REPÚBLICA DE PANAMÁ
MINISTERIO DE AMBIENTE

RESOLUCIÓN DEIA-IA-049 - 2023
De 21 de junio de 2023

Por la cual se resuelve la solicitud de evaluación del Estudio de Impacto Ambiental (EsIA), Categoría II, correspondiente al proyecto: **DISEÑO, CONSTRUCCIÓN Y FINANCIAMIENTO DE CALLES Y ALCANTARILLADO DE MACARACAS, PROVINCIA DE LOS SANTOS, "REHABILITACIÓN DEL CAMINO S/N: CIRCUNVALACIÓN – LOS LEALES, RAMAL BOTELLO Y RAMAL RÍO SARIO"**, cuyo promotor es el **MINISTERIO DE OBRAS PÚBLICAS.**

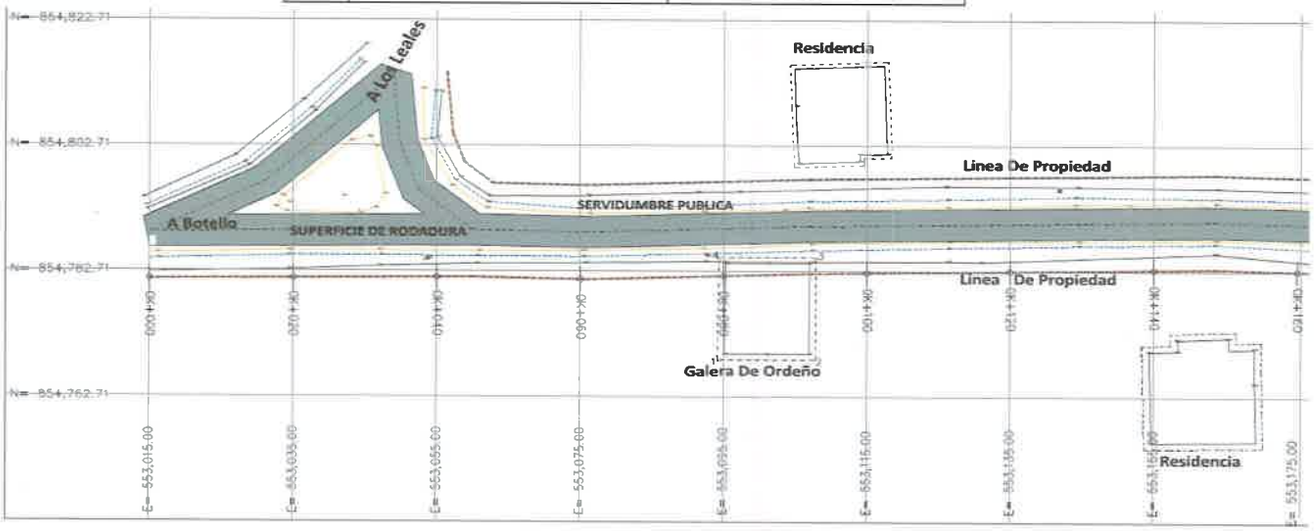
Tal como se pudo evidenciar en la visita de campo, todas las viviendas se ubican fuera del área de servidumbre, la única infraestructura cuyos aleros se observan fuera de la línea de propiedad, lo es una galera de ordeño de ganado vacuno, e independiente que parte de los aleros estén dentro de la zona de servidumbre pública, se evidencia que existe el espacio para las cunetas y la superficie de rodadura, por lo que la misma no requiere de remoción ni de reubicación. Considérese, el margen de error existente entre el levantamiento de campo y la visualización satelital desde escritorio, la cual es de 5mtr, verificado por topografía. De aquí la importancia del levantamiento y verificación de campo.
(ver coordenadas de la Galera y figura adjunta).

NORTE	ESTE
1	854768.66	553094.21
2	854768.65	553107.89
3	854784.88	553107.94
4	854784.88	553094.42
5	854768.66	553094.21
